**Verslag huishoudelijke elektrische installatie op laagspanning en zeer lage spanning****Algemeen:**

Referentie: 005-20260226-02	Datum controle: 26/02/2026
Keurder: 005

Eigenaar: Ange Schoeters	EAN-code: 541449206000279702
Adres installatie: Jan Frans Willemsstraat 8, 3920 - Lommel	Nummer teller(s): LGZ0568639745
Distributienetbeheerder installatie: Fluvius	
Datum uitvoering installatie:	<input checked="" type="checkbox"/> Vóór 01/10/1981 <input checked="" type="checkbox"/> Tussen 01/10/1981 en 01/06/2020 <input checked="" type="checkbox"/> Vanaf 01/06/2020
Type:	<input checked="" type="checkbox"/> Wooneenheid <input type="checkbox"/> Niet-huishoudelijk <input checked="" type="checkbox"/> PV <input type="checkbox"/> Batterij <input type="checkbox"/> Laadpaal

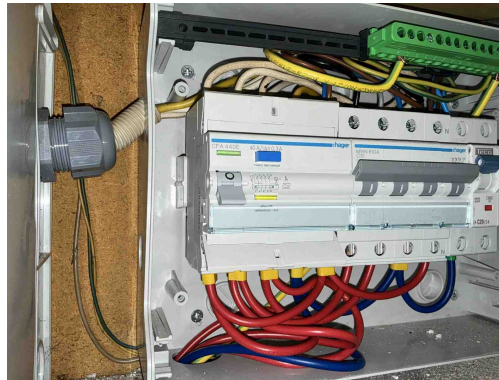
Meter-bordverbinding voldoet niet aan het Synergrid
Opmerking: Bord 1, VOB enkel toegelaten bij gekoppelde meter,

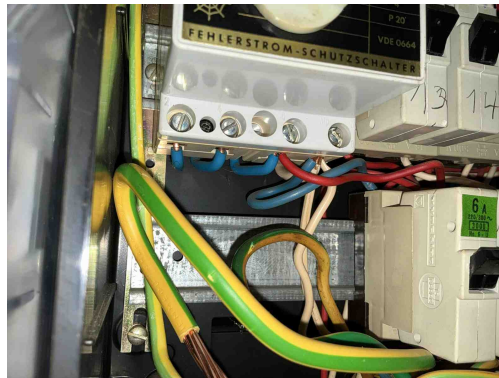
T21 - Het elektrisch materieel is niet geplaatst volgens de voorschriften van de fabrikant/ regels van goed vakmanschap . (Boek 1: 1.4.1.3)

Opmerking: Bord 1, diff bord 2

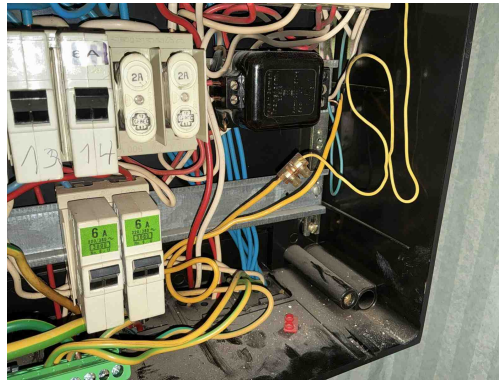
T21 - Het elektrisch materieel is niet geplaatst volgens de voorschriften van de fabrikant/ regels van goed vakmanschap . (Boek 1: 1.4.1.3)

Opmerking: Bord 1, diff bord 2

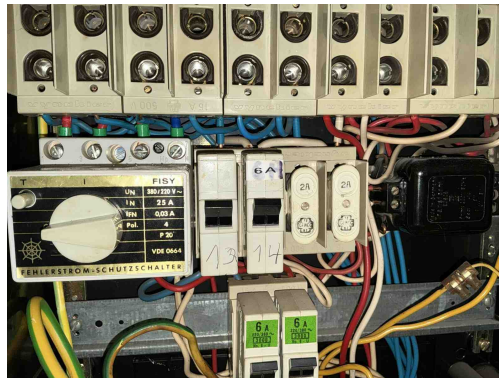
C35 - Er zijn doorverbindingen gemaakt met lusterklemmen; er kon niet aangetoond worden dat deze klemmen geschikt zijn voor de aanwezige spanning, stroom en draadsectie en dat ze "CE" zijn (Boek 1: 1.4.2.1.).

Opmerking: Bord 2

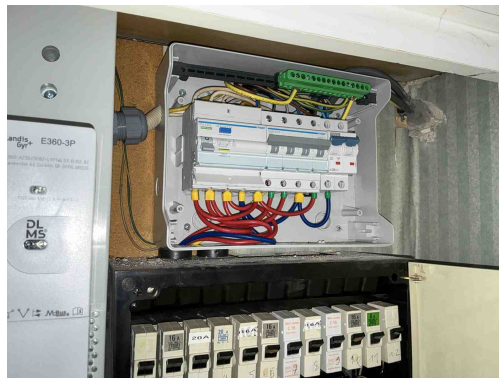
T11 - De contactdozen waarvan de toegekende stroomsterkte maximaal 16A en de toegekende spanning maximaal 250V bedraagt en niet bedoeld zijn voor de voeding van een of meerdere verbruikstoestellen voor een specifiek doel en niet geplaatst zijn in of op schakel- en verdeelborden, beschikken niet of IPXX-D (incl. gemeenschappelijke delen residentieel geheel) (Boek 1: 4.2.2.3/5.3.5.2).

Opmerking: Slpk 1, slpk 2,
